REEQUIPAMENTO DO PARQUE EÓLICO DE PINHEIRO

Projeto de Execução

PARECER DA COMISSÃO DE AVALIAÇÃO

Agosto de 2026

Figura 1 - Fundações existentes Vs. Fundações desativadas. Fonte: Resposta ao PEU

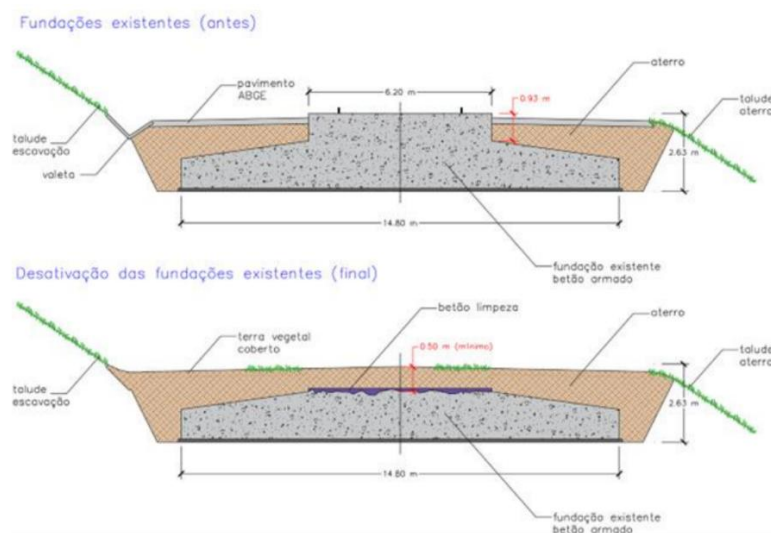
Em relação à remoção das sapatas, considera-se que deve ser retirada a altura de 0,93 m de betão e ferro e a camada de pavimento ABGE, devendo ser reposto, após tratamento da fundação, material rochoso e uma camada de terra vegetal, conforme medida de minimização disposta no final do parecer.

Figura 1 - Marcação dos aerogeradores atuais e de reequipamento e radar de A/PG (Google Earth)

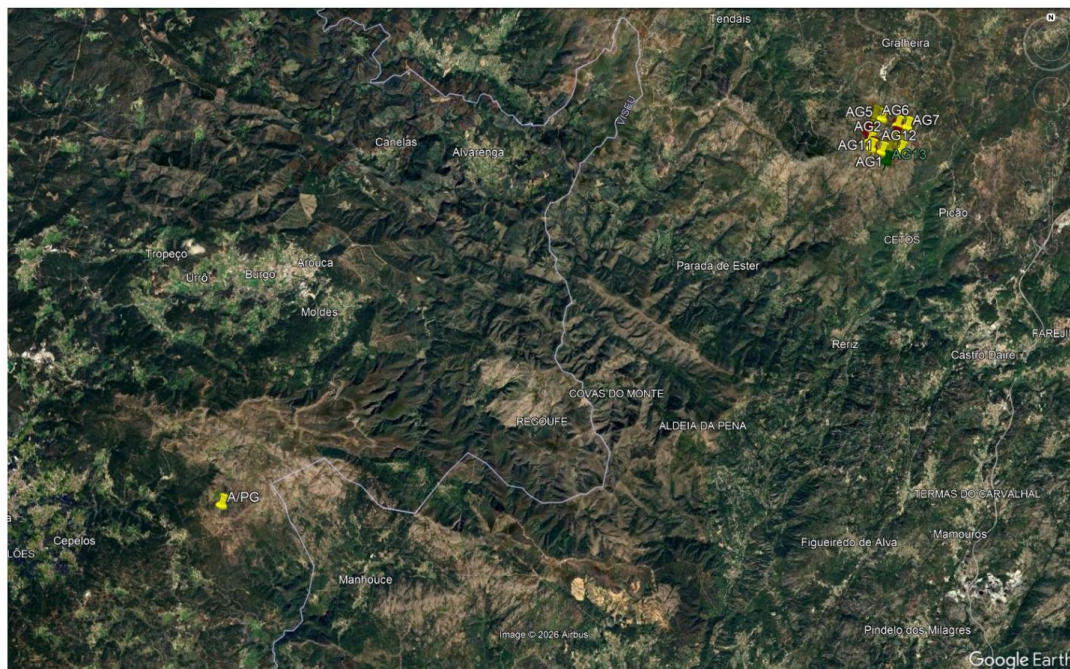
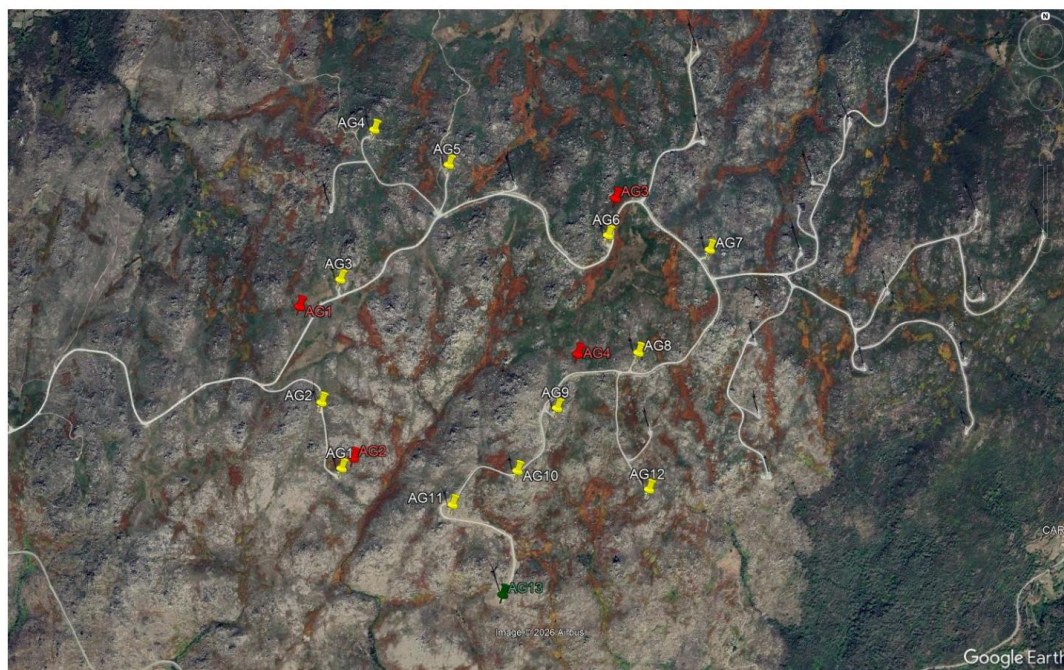
O IPMA apresenta um exercício de comparação do impacto dos futuros aerogeradores face ao dos atualmente instalados.

Na Figura 1 apresenta-se a localização de todos os aerogeradores (atuais e futuros) do Parque Eólico de Pinheiro, face ao radar de A/PG. Na Figura 2 apresentam-se todos os aerogeradores do Parque Eólico de Pinheiro, sendo que, os referenciados a amarelo (12) correspondem aos atuais que serão desmontados e os indicados a vermelho (4) correspondem aos futuros. Nesta figura, o aerogerador representado a verde resultou do sobreequipamento anterior e será mantido.

Não obstante, o Parque Eólico de Pinheiro continuará a causar impacto nas estimativas da refletividade no local de implantação. Desta forma, como medida de minimização do impacto, o promotor deverá incluir no projeto a instalação de uma Estação Meteorológica Automática (EMA) na zona de influência deste parque eólico e do Parque Eólico de Cabril, em local a definir, preferencialmente na zona situada entre ambos os parques.
